**Таможенная конвенция о международной перевозке грузов
с применением книжки МДП (Конвенция МДП 1975 года):**

Подготовка этапа III процесса пересмотра МДП

Предложения по поправкам к Справочной модели eTIR

Записка секретариата*

Рисунок 2.2

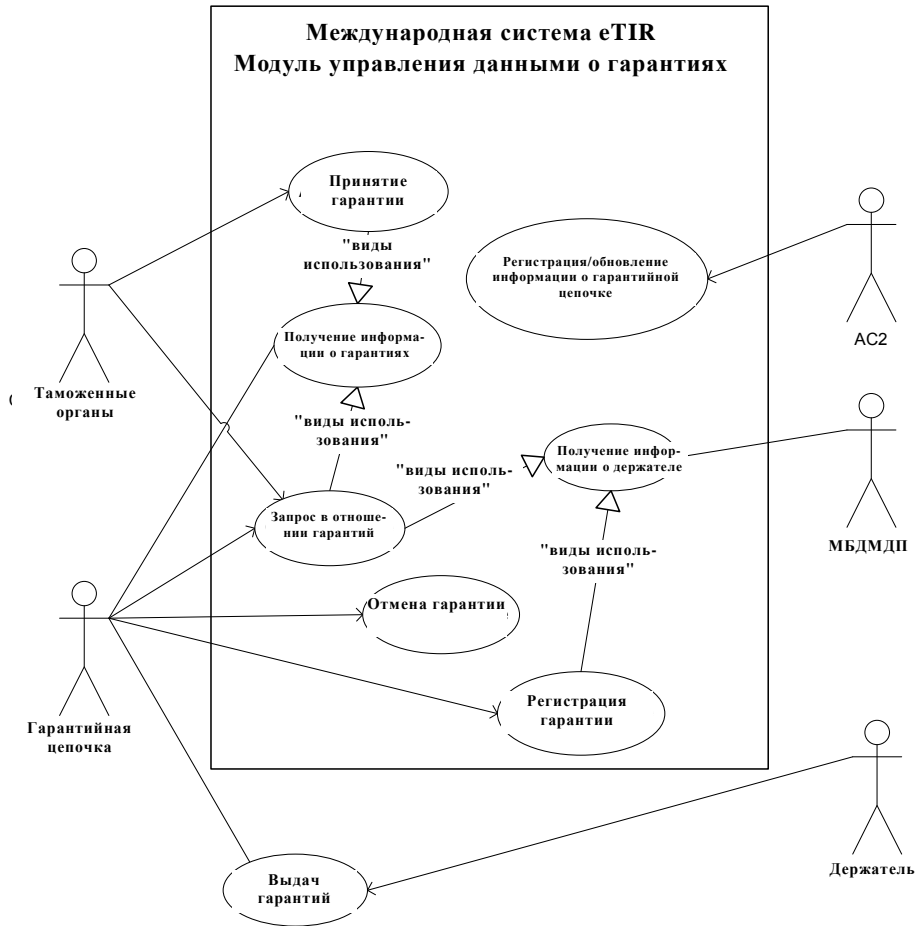
Поправка 3 – глава 2.3.1.1

"2.3.1.1 *Диаграмма варианта использования данных о гарантиях таможенным управлением*

Рисунок 2.10

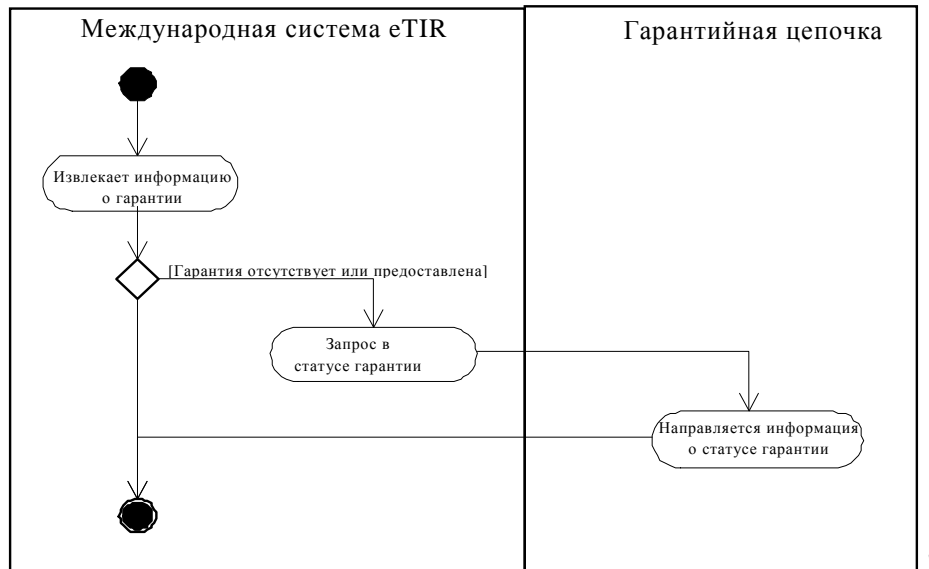
Поправка 7 – новая глава 2.3.1.16

"2.3.1.16 *Диаграмма действий при получении информации о гарантии*

Рисунок 3.1

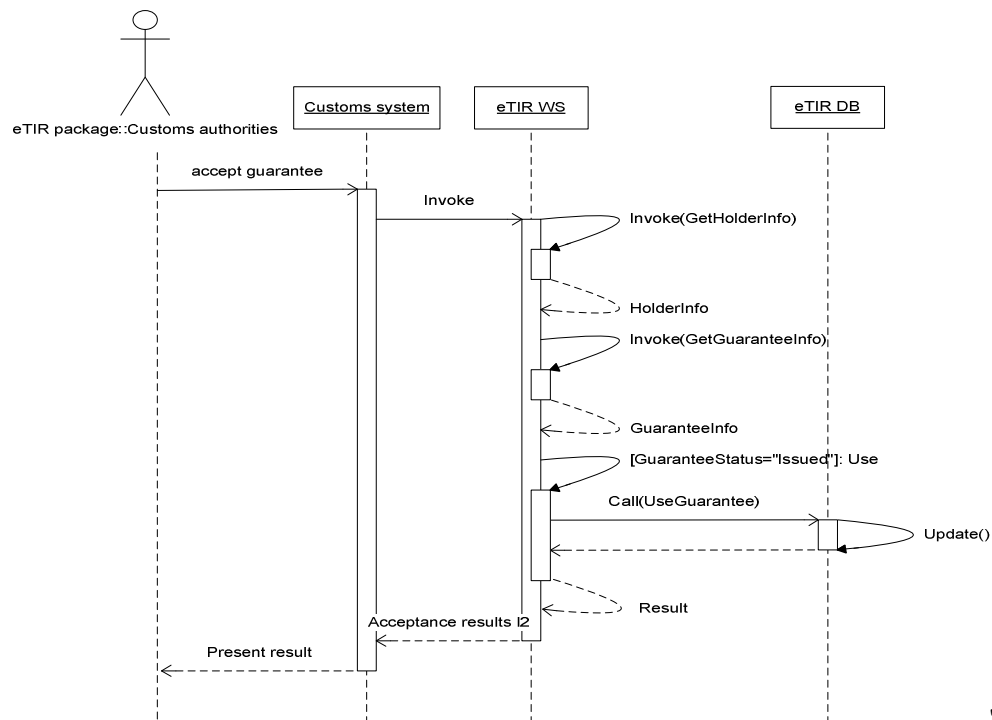
Поправка 8 – глава 3.1.1.1.4

"3.1.1.1.4 *Принятие гарантии*

Рисунок 3.2

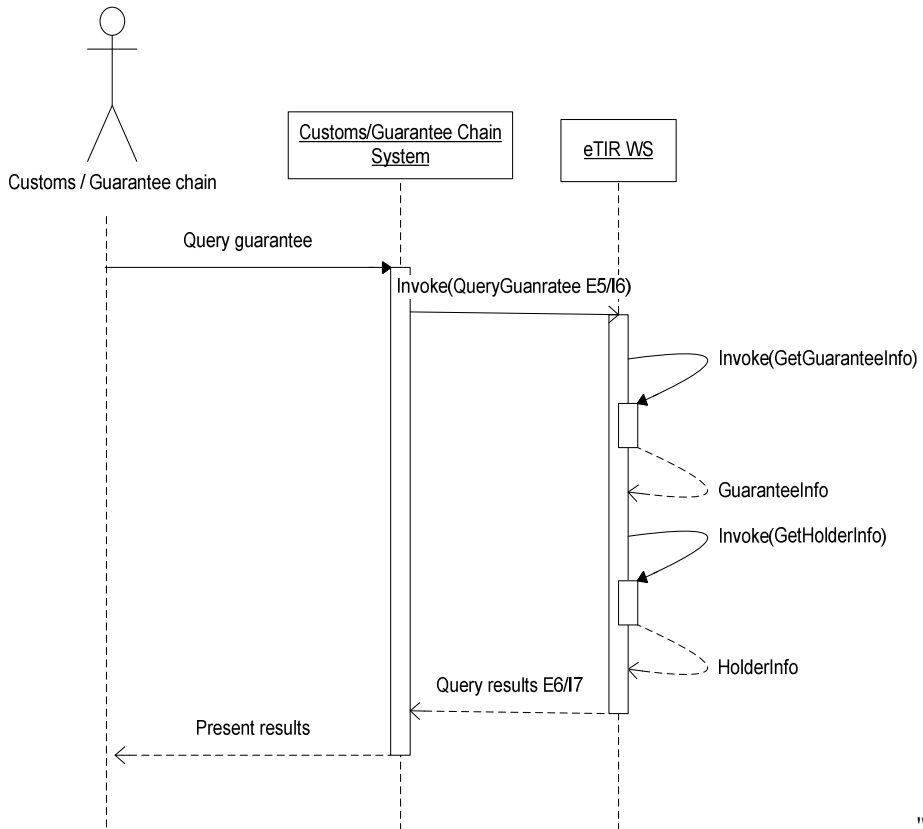
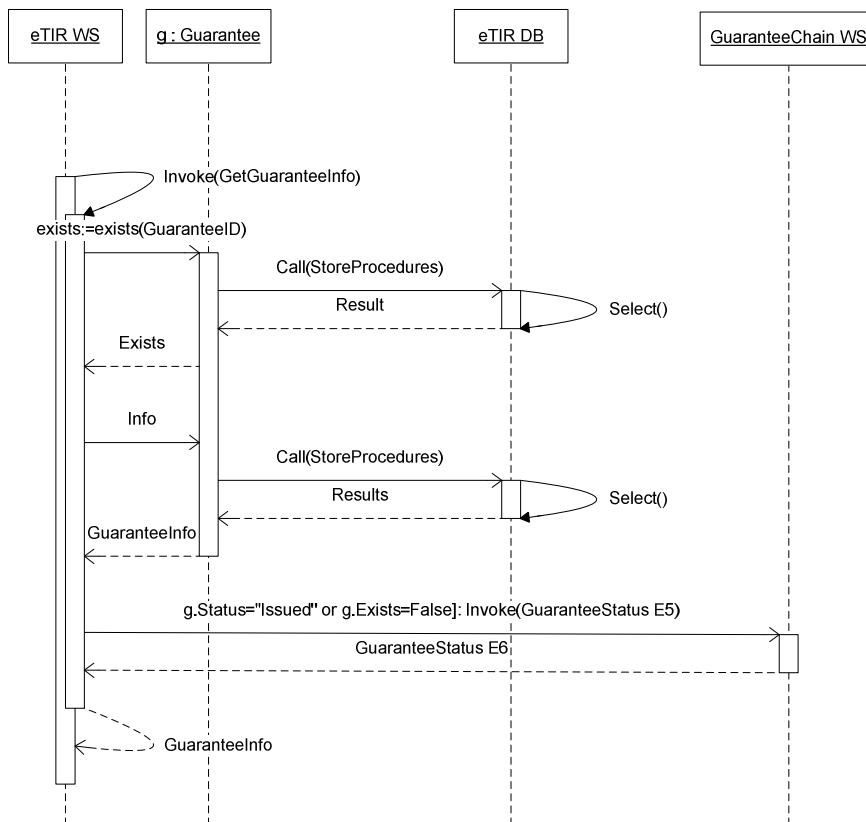
Поправка 9 – глава 3.1.1.1.6

"3.1.1.1.5 Запрос в отношении гарантии
